2024 年浙江省建筑工程施工图设计审查 疑难问题协调意见（给排水专业）

浙江省勘察设计行业协会

2025 年 05 月

图一

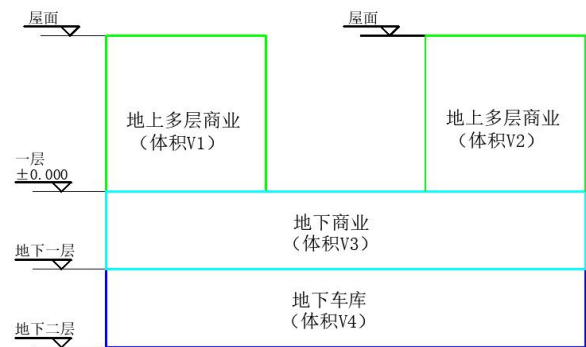
1.2.3. 【问题】以下多层建筑，地上和地下仅通过防烟楼梯间、封闭楼梯间或电梯连通，电梯与车库的防火分隔措施符合 GB50016-2014（2018）-5.5.6 条的规定（如图四），地上建筑之间的防火间距满足 GB50016-2014（2018）-5.2.2 条的要求，GB50974-2014-表 3.5.2 和表 3.3.2 的体积“V”如何确定？

图一：商业（V1+V2）按“商店”取值，地下商业 V2 按“地下建筑”取值，汽车库 V3 按《汽车库、修车库、停车场设计防火规范》GB50067-2014 取值，三者取大值；

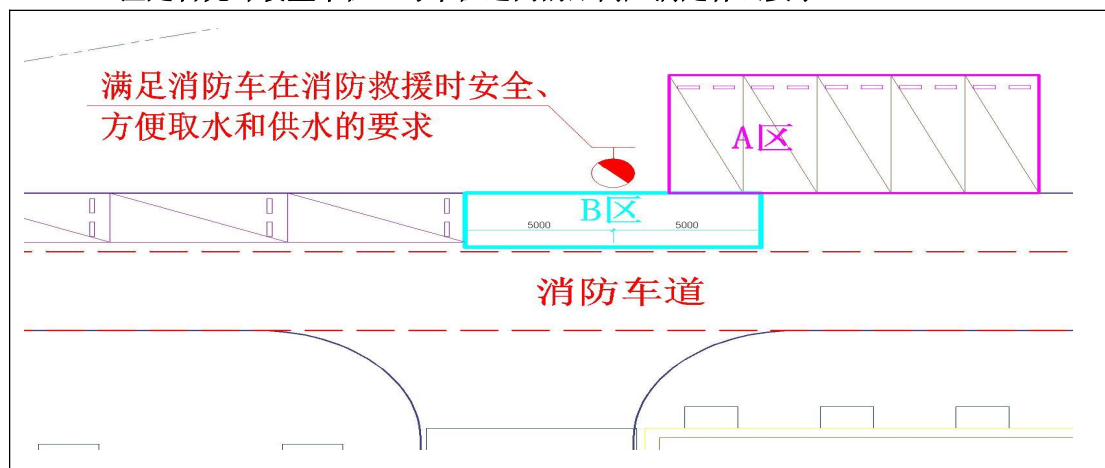
1.3.3. 【问题】当建筑在消防水池取水口保护半径内且取水口数量满足室外消防用水量时，是否可不设置室外消防栓临时高压系统？

【回复】（1）取水口符合《消防给水及消火栓系统技术规范》GB50974 第 4.3.7 条、5.4.7 条和 6.1.5 条等要求时，可不设置室外临时高压系统；

（2）市政供水压力满足室外消火栓要求，在入户引入给水管后应设置室外消火栓；

（3）当每格（座）消防水池设多个取水口（井）有困难时，可采取适当加大取水口（井）尺寸来满足室外消火栓设计流量，并满足消防车操作和停放。

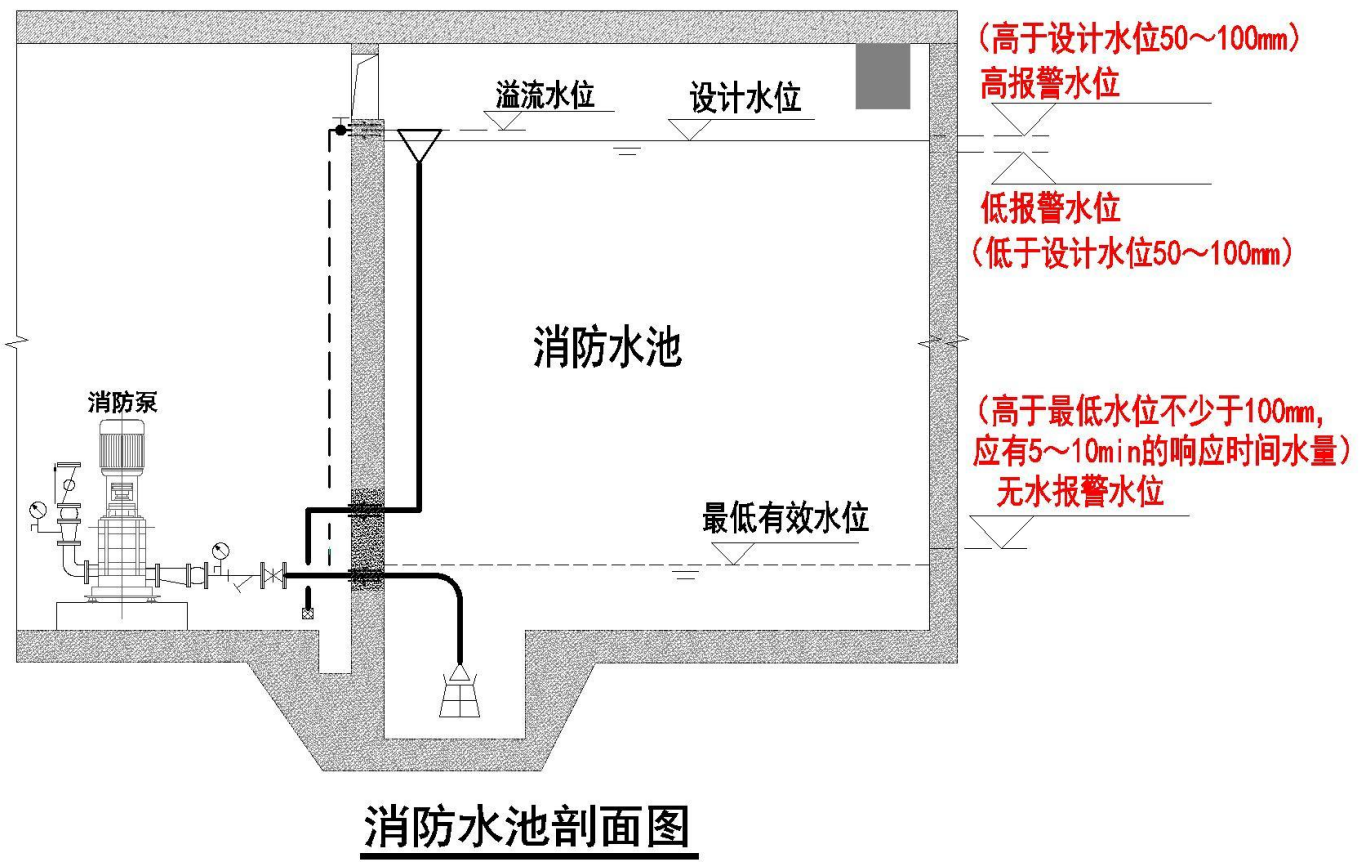
1.3.7. 【问题】《建筑防火通用规范》GB55037-2022 第 8.1.12-1 条规定，是否表明设置自动喷水、水喷雾、泡沫或固定消防炮灭火系统的建筑，室内消火栓系统不管建筑楼层均需设置水泵接合器？

【回复】从通规的文字表达上看，设有自动喷水、水喷雾、泡沫或固定消防炮灭火系统的建筑的室内消火栓应设水泵接合器。

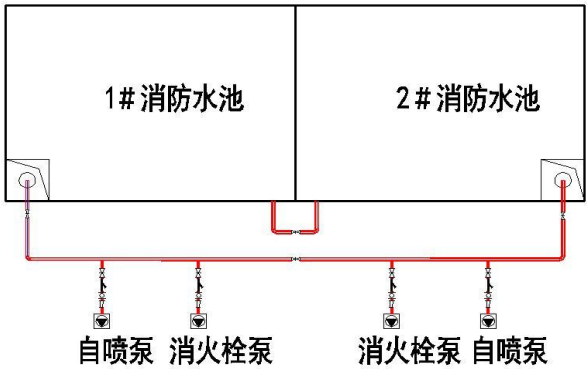
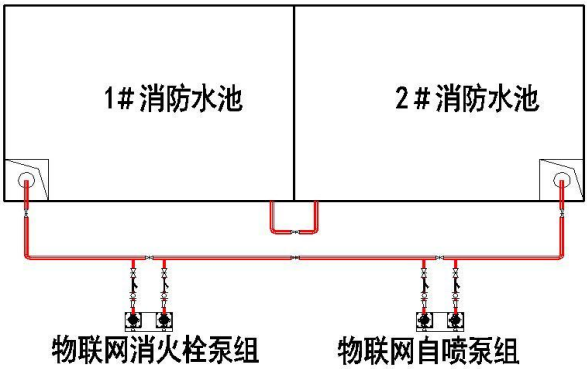
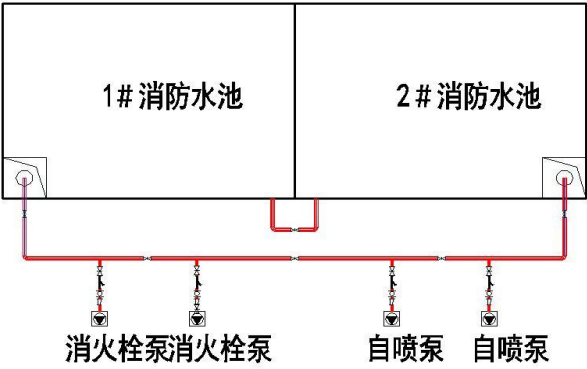
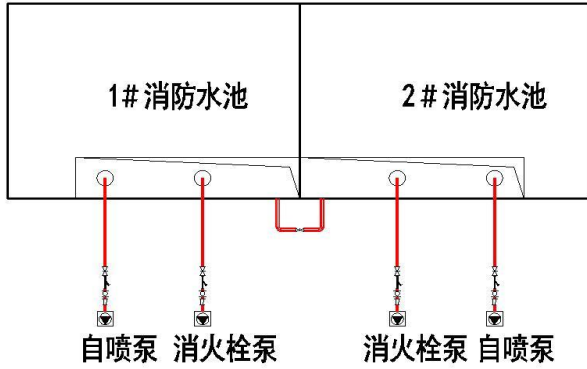
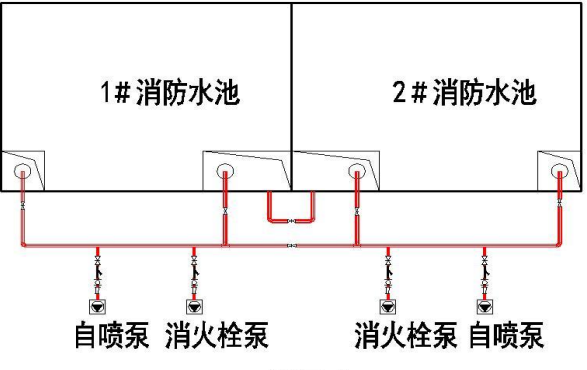
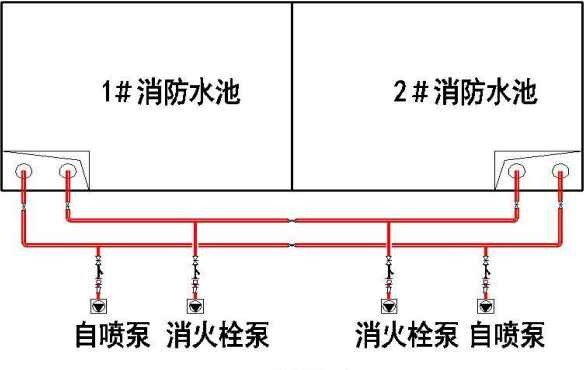
1.4.3. 【问题】请问《消防给水及消火栓系统技术规范》GB50974-2014 第 5.1.3-1 条的“一组消防水泵，吸水管不应少于两条”在两个消防水池时的吸水管的常见做法有哪些？

【回复】吸水主管布置可采用以下方式（阀门设置仅供参考）：

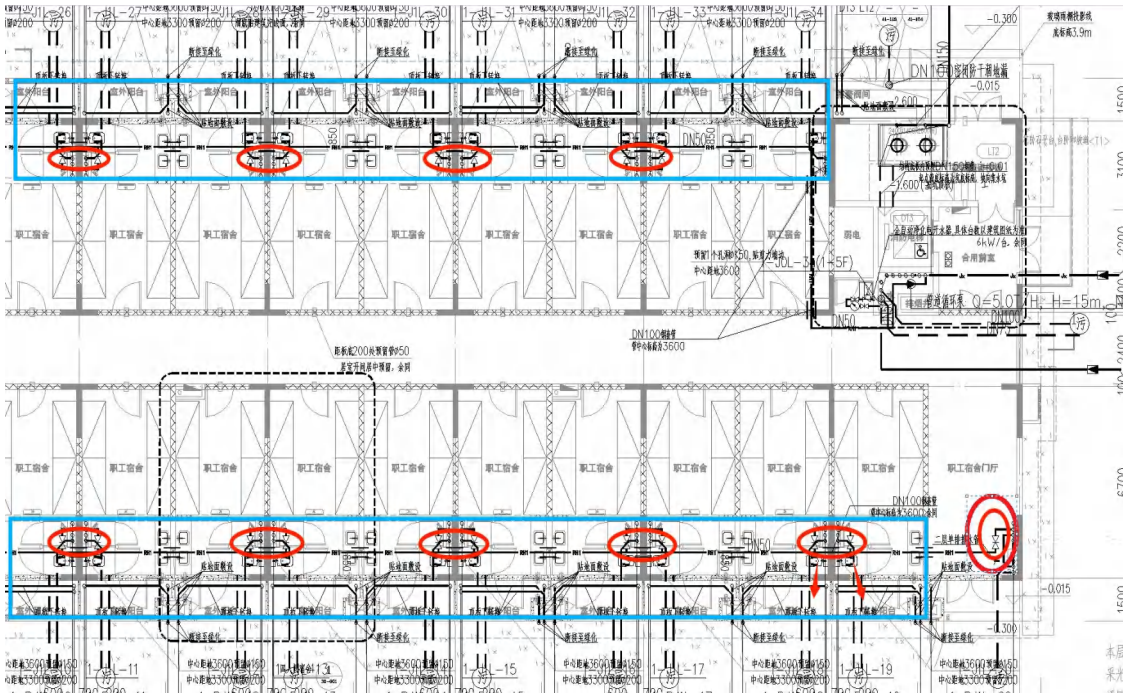
4.1.7. 【问题】对于水池、水箱溢水可能造成水淹和财产损失事故的场所，生活水池（箱）如何设置水位控制？

【回复】应设置应急自动关闭进水阀，以达到报警联动、自动关闭进水阀门的目的，自动关闭进水阀可采用电磁阀或电动阀。（大于等于 DN50 时，宜采用电动阀）

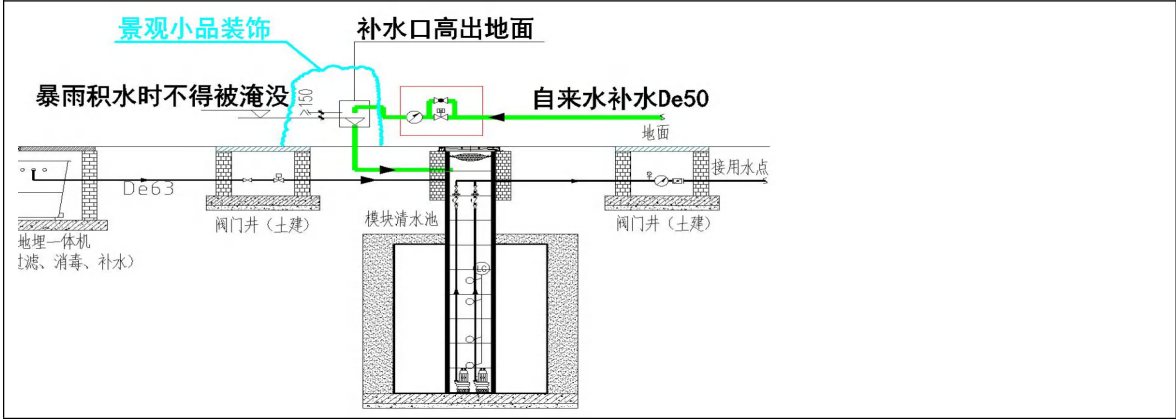
7.1.2. 【问题】室外埋地的消防水池、雨水清水池、雨水储水池、化粪池等蓄水的池子，通向地面的孔口是否需高出室外地坪 300mm？

【回复】混凝土结构的消防水池、清水池等对水池水质有一定要求时，通向室外地面的孔口应高出室外地坪 300mm；其余化粪池、隔油池、雨水原水水池等应采取相应防水措施。
